2024年下半年南海区房屋市政项目安全生产管理培训

工地常见典型问题及整改建议

佛山市南海区住房城乡建设和水务局
南海区建筑安责险共保体

2024年11月

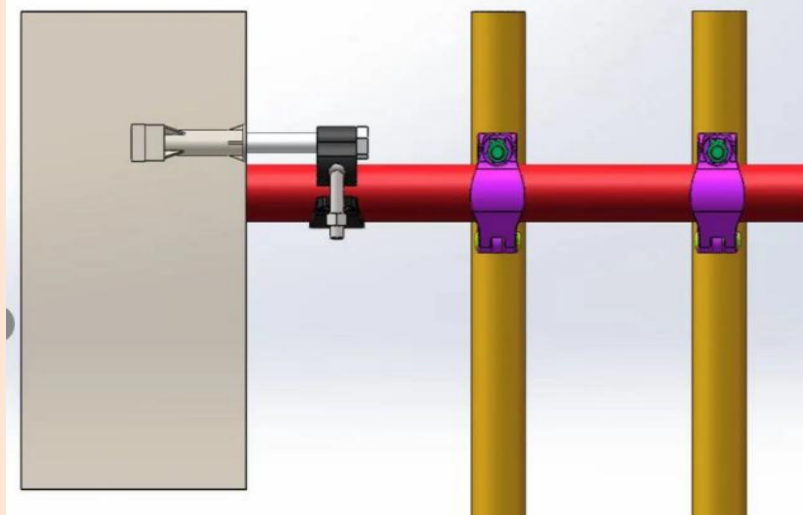
外架首层缺少抱柱措施。

整改建议：连墙件应从脚手架底层第一步纵向水平杆处开始设置。如果该处设置有困难，应采用其他可靠措施固定。

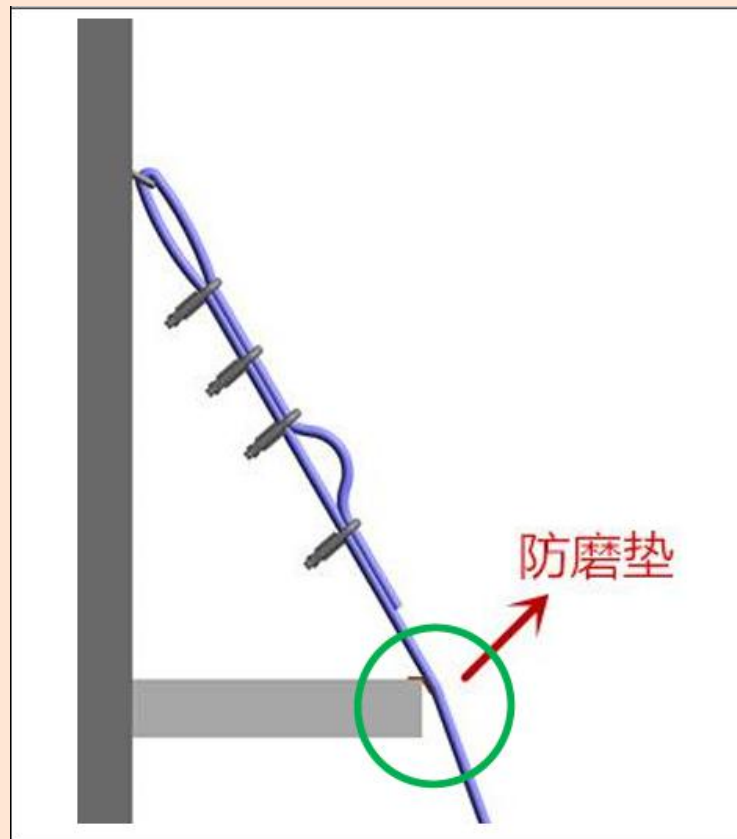
钢管脚手架卸载钢丝绳与钢管紧贴无保护套。

整改建议：卸载钢丝绳在拉设过程中不能与外架有任何的接触，并且应呈直线型拉设。

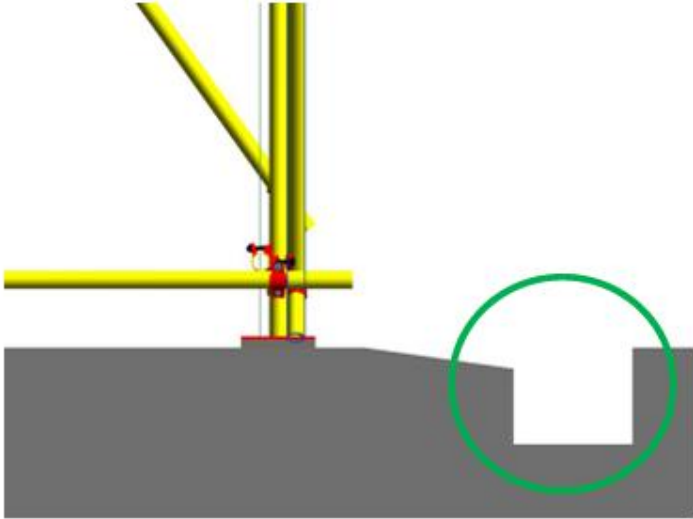
落地钢管操作层部分立杆悬空

整改建议：立杆为脚手架关键受力构件之一，立杆悬空导致脚手架存在失稳坍塌的风险，应加强脚手架设计和施工过程检查，避免因设计不合理或者施工操作不当引起立杆悬空。

场地积水	设置排水沟

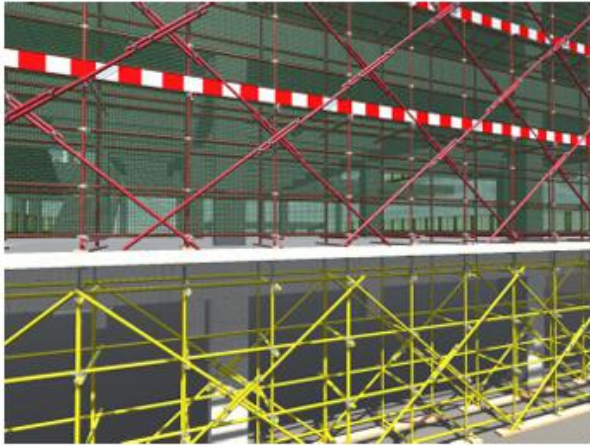
隐患问题：钢管立杆地基未设置排水措施，场地积水。

风险分析：场地积水易造成立杆脚地基承载力下降，导致立杆失稳，架体坍塌。

整改措施：停止施工，按规范要求进行整改。

规范要求：《施工脚手架通用规范》（GB 55023-2022）第 4.1.3 条第 2 款：应设置排水措施，搭设场地不应积水。

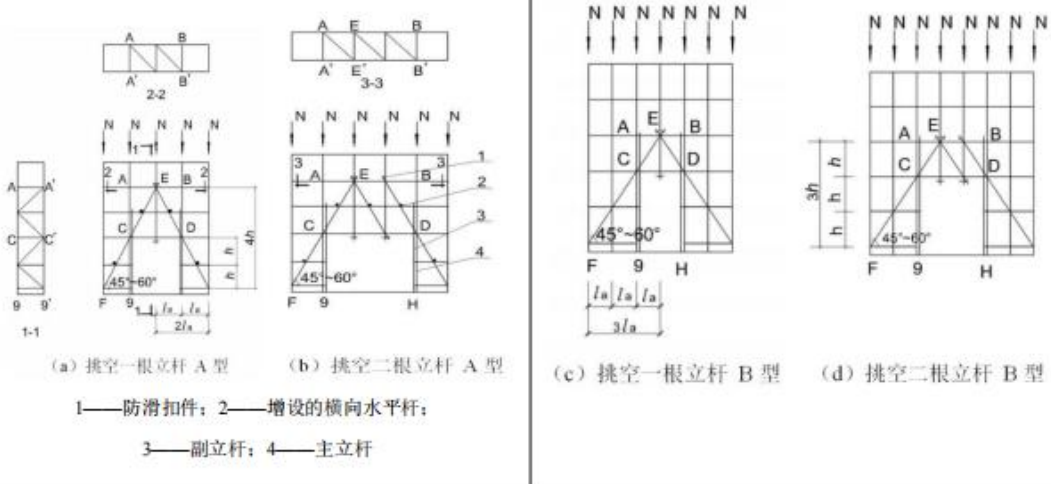
首层安全网应封闭，人员出入口应搭设安全通道，并设置警示标识；伸缩缝等水平空隙应设置盖板。

整改建议：建筑物首层应设置有双层安全挡板的安全通道（洞口应有加固措施），并设置安全通道等标识；伸缩缝等坠物伤人危险的应用盖板盖住。

图 5.1.5 可调托座伸出立杆顶层水平杆的悬臂长度
1—可调托座；2—螺杆；3—调节螺母；4—立杆；5—顶层水平杆

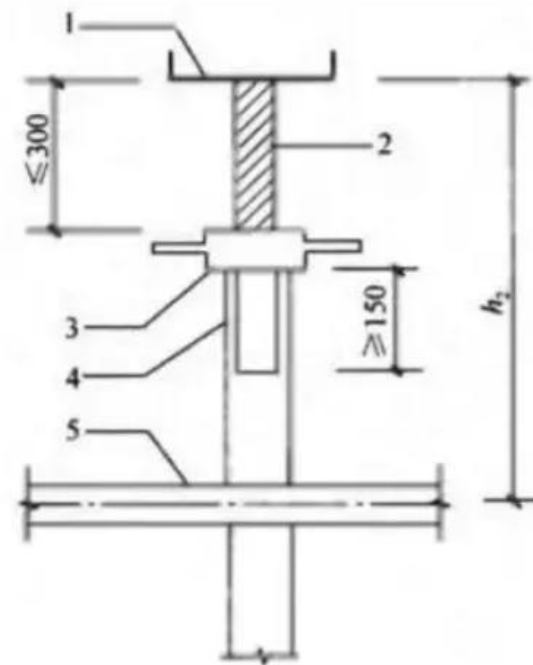
模板支架顶杆自由端过长。

整改建议：依据JGJ300—2013《建筑施工临时支撑结构技术规范》，悬臂长度（ h_2 ）不宜大于500mm，可调托撑螺杆伸出长度不应超过300mm，插入立杆内的长度不应小于150mm；专项方案应满足工程实际情况需要。

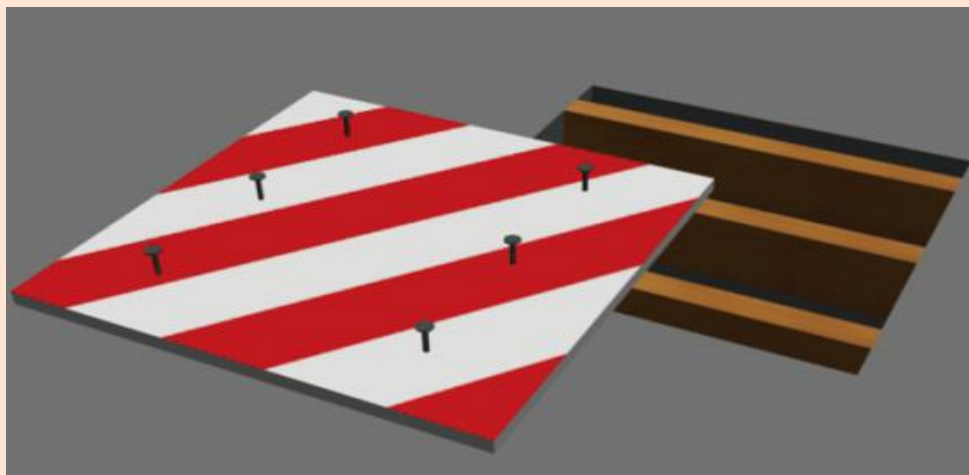
导线孔、预留洞、管道竖井等平面洞口防坠物措施缺失，或拆开后未及时恢复
整改建议：导线孔、预留洞等平面洞口宜采用标准化定制的盖板；加强对防护措施不安全动态的巡查整改。

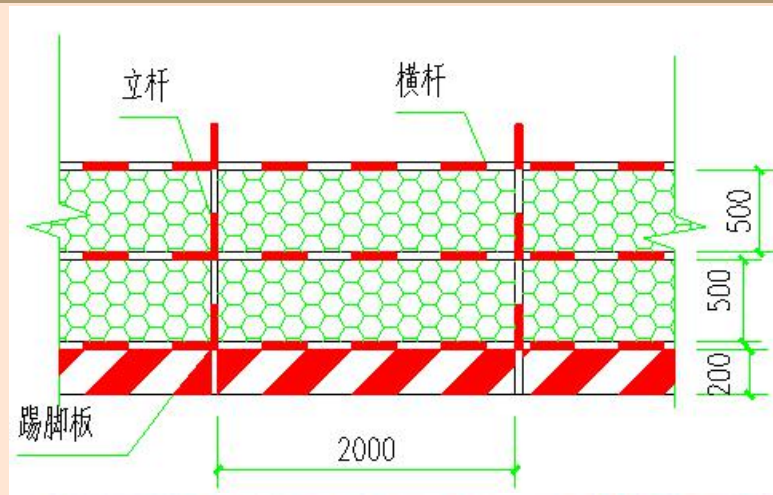
楼梯口、电梯井口、送排风井口、楼面临边等部位临边防护缺失或构造强度不足，防护措施不严密。
整改建议：临边防护设施要随现场需要及时按要求搭设、维护，需要拆开的应采取临时围蔽或兜底措施，事后要及时恢复。

将吊篮作为垂直运输设备使用		悬吊平台无杂物

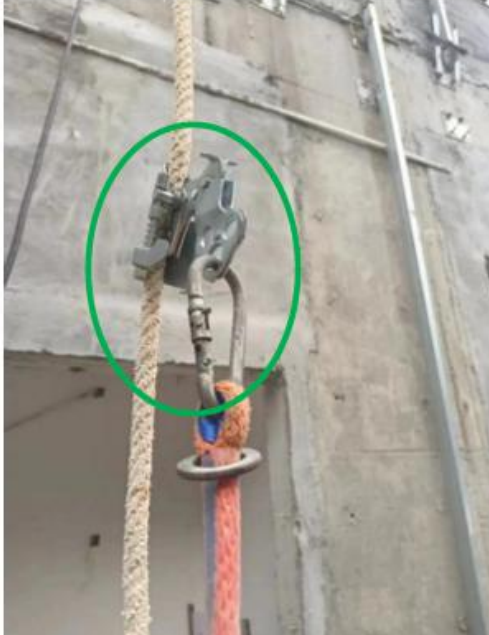
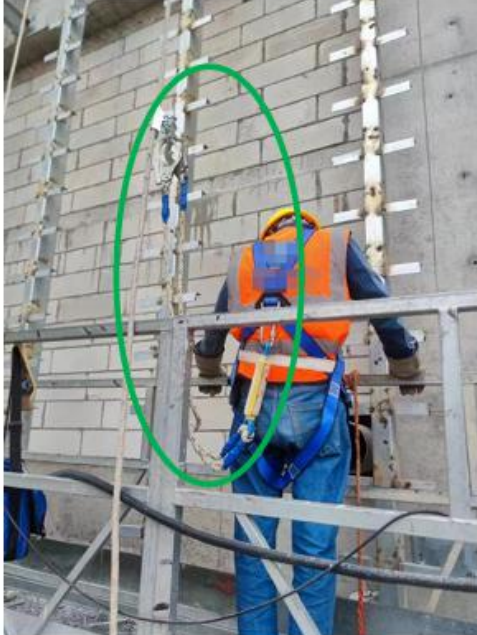
隐患问题：将吊篮作为垂直运输设备使用。

风险分析：易造成吊篮失稳、倾覆。

整改措施：停止使用，卸除物料，对相关人员进行安全教育。

规范要求：《高处作业吊篮安装、拆卸、使用技术规程》（JB/T 11699-2013）第 6.2.5 条：b）不准将吊篮作为垂直运输设备使用。

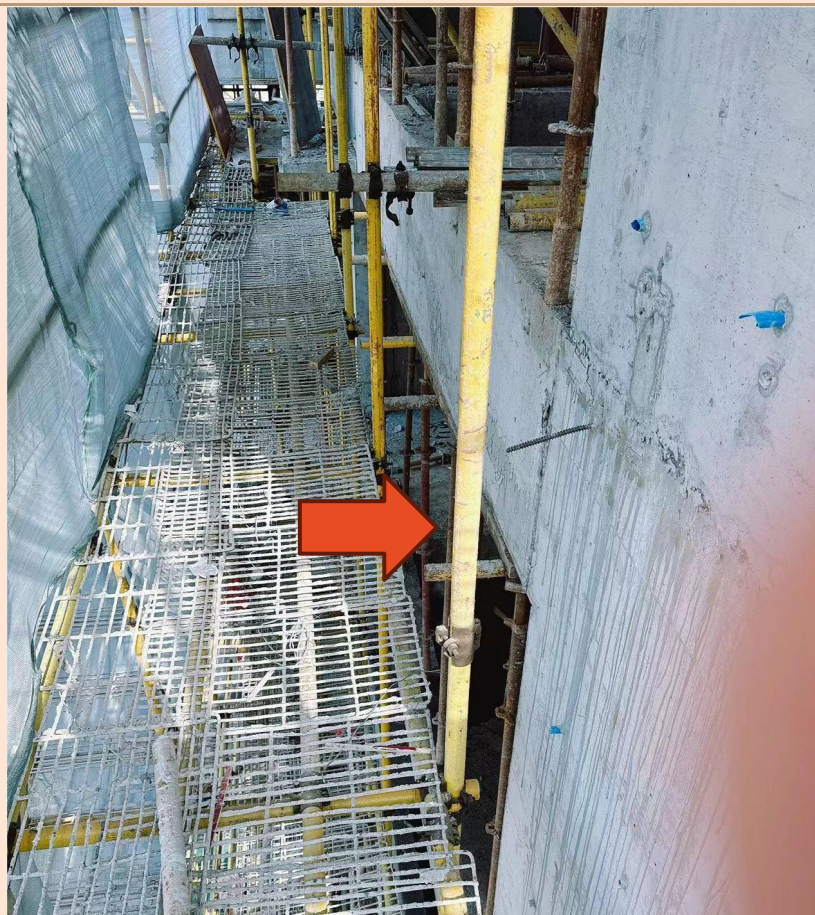
楼内外飘结构的临边防护缺失.

整改建议：临边防护设施要随现场需要及时按要求搭设、维护，需要拆开的应采取临时围蔽或兜底措施，事后要及时恢复。

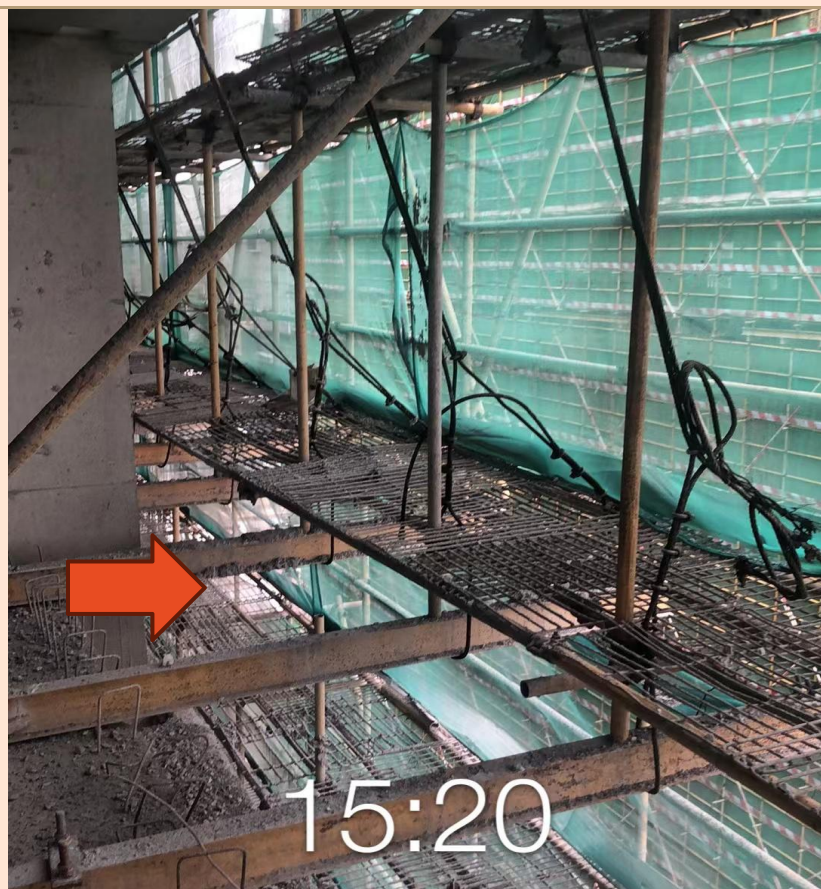
隐患问题：脚手架作业层边缘与结构外表面空隙大于 150mm。

风险分析：易导致人员或物体高处坠落事故。

整改措施：立即整改，按规范和专项施工方案要求增设防护措施。

规范要求：《施工脚手架通用规范第》（GB 55023-2022）第 4.4.4 条第 1 款：作业脚手架、满堂支撑脚手架、附着式升降脚手架作业层应满铺脚手板，并应满足稳固可靠的要求。当作业层边缘与结构外表面的距离大于 150mm 时，应采取防护措施。

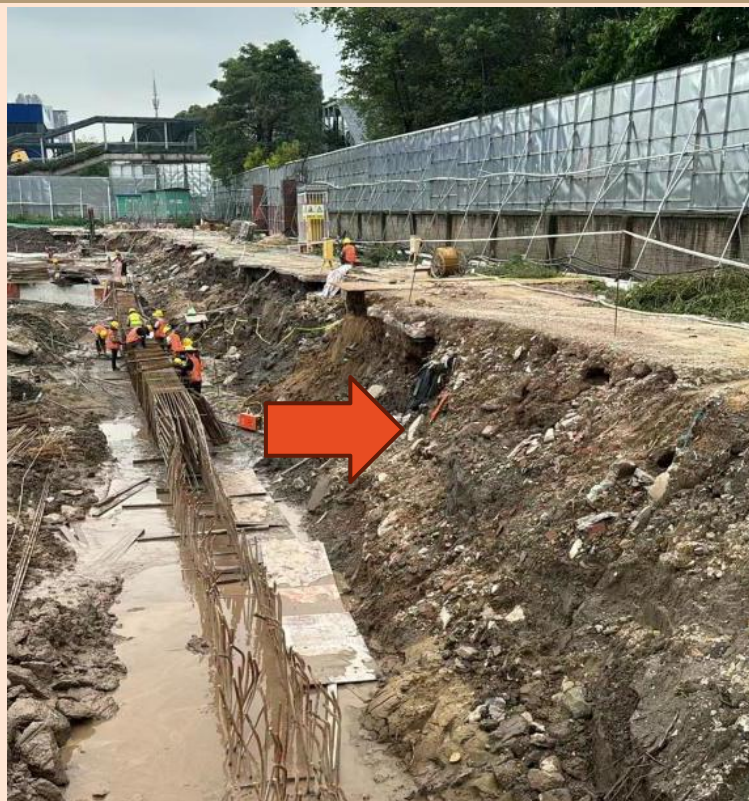
基坑支护桩间土流失严重。

整改建议：基坑土方开挖后应及时挂网喷浆，防止支护桩间土流失，引发渗漏。

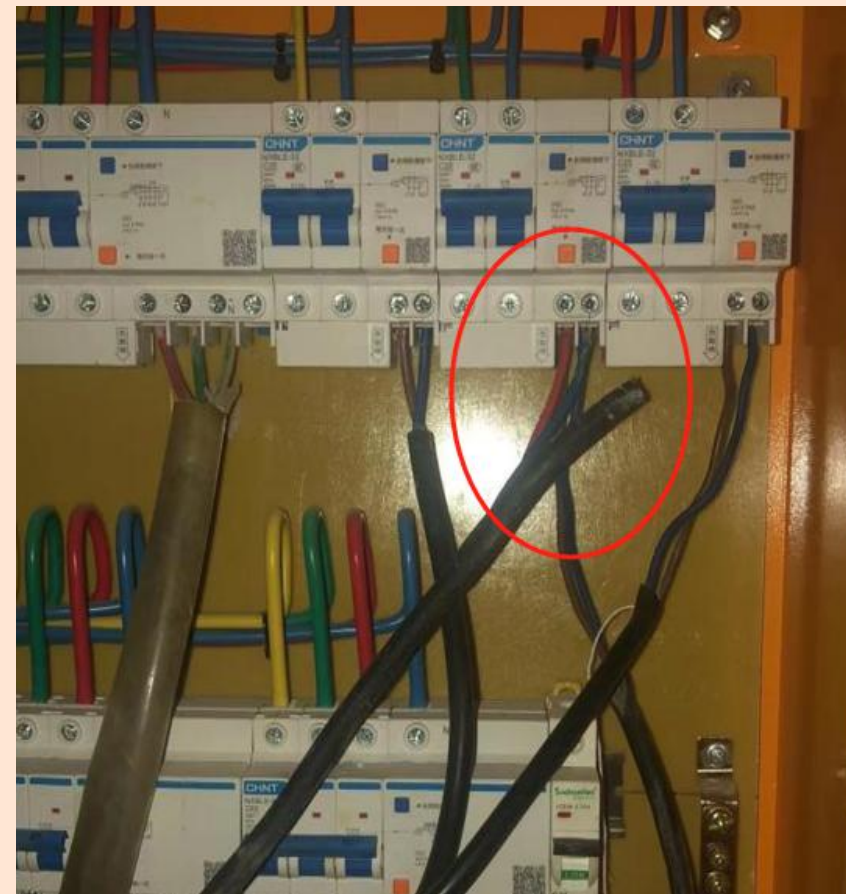
一个插头带两个电气设备。

整改建议：严格按照一机一闸一漏一箱一锁规范临电使用。

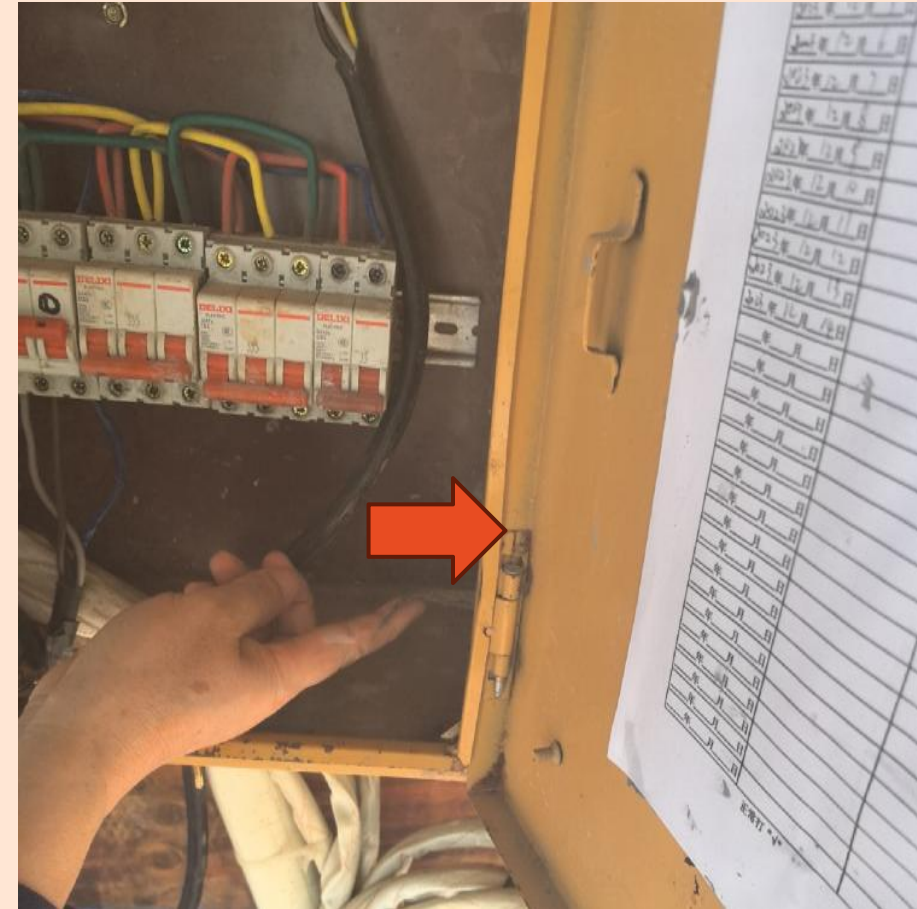
临电设施巡检不及时（电工不足？不负责？）、配电箱一机多闸且箱体未重复接地。
整改建议：强化电工管理职责，人数要充足；加强对班组用电安全教育，禁止私接乱拉。

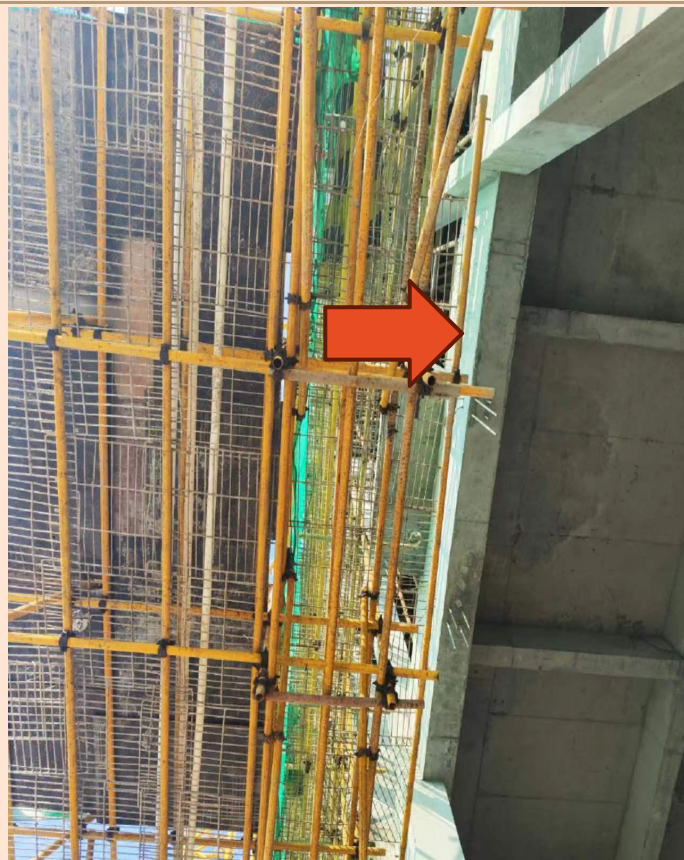
塔吊围蔽措施简陋；安全通道顶部侧面防护缺失。

整改建议：加强巡查，对防护措施的动态变化要及时采取临时措施；围蔽措施应按规定实施；要监督安全文明措施费投入情况。

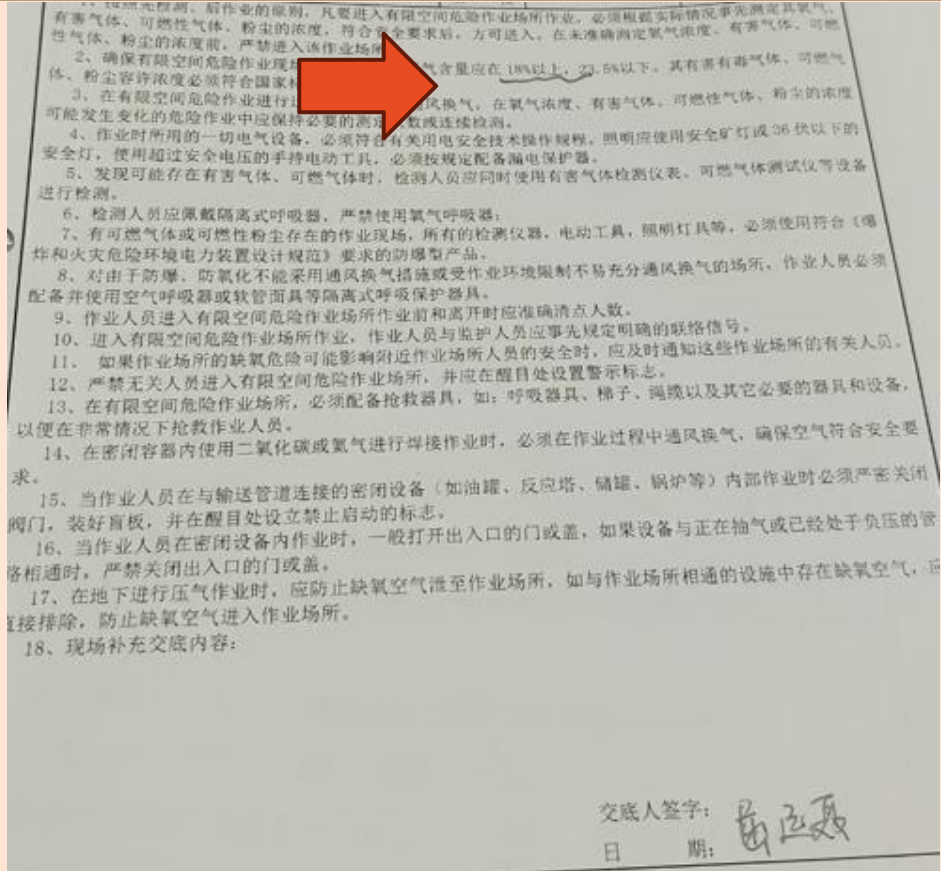
地下室消防水池有限空间未挂设标志牌、警示牌。

整改建议：按有限空间管理规定设置告示、警示、围蔽措施。

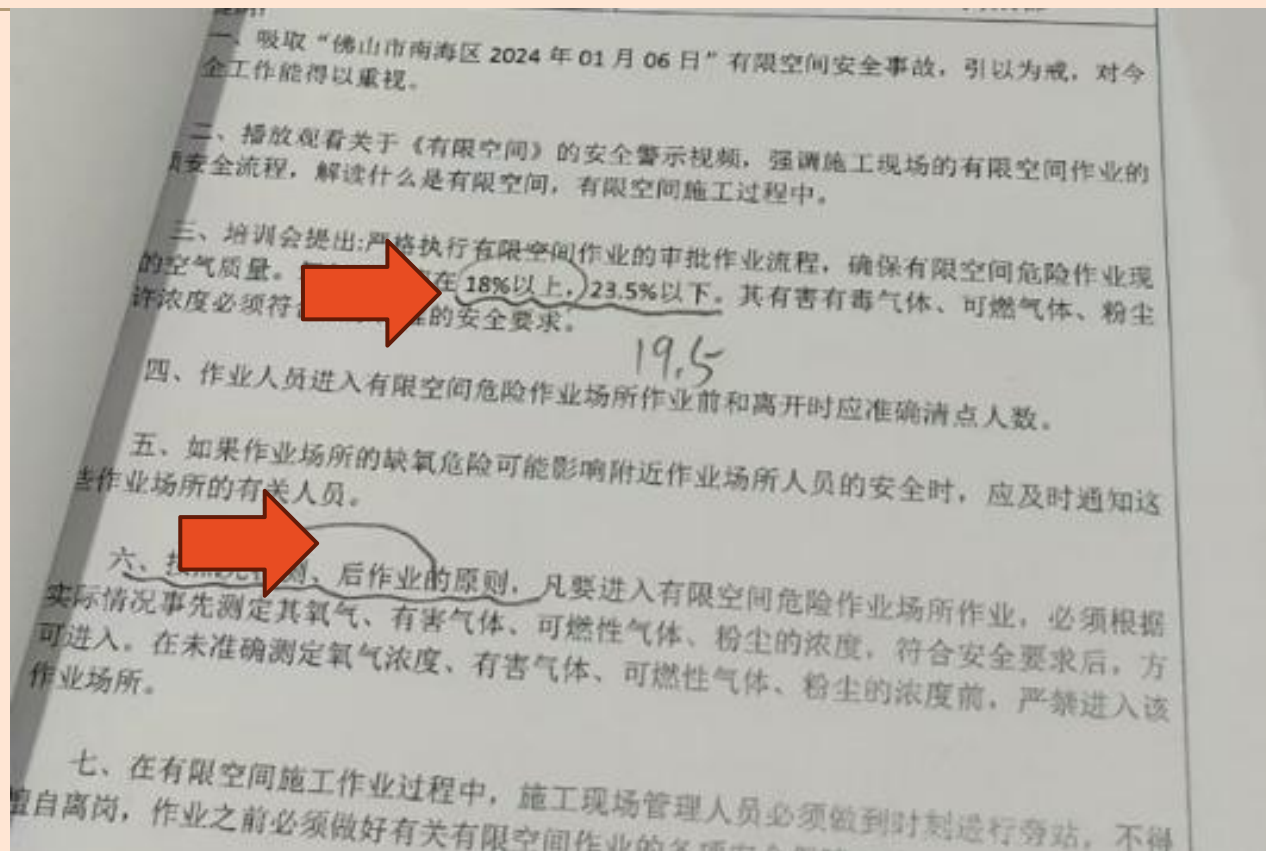
作业安全技术交底氧气含量下限值交底错误，有限空间作业的氧气含量标准值为19.5%以上。

整改建议：做好有限空间作业交底，加强有限空间安全管理知识培训。
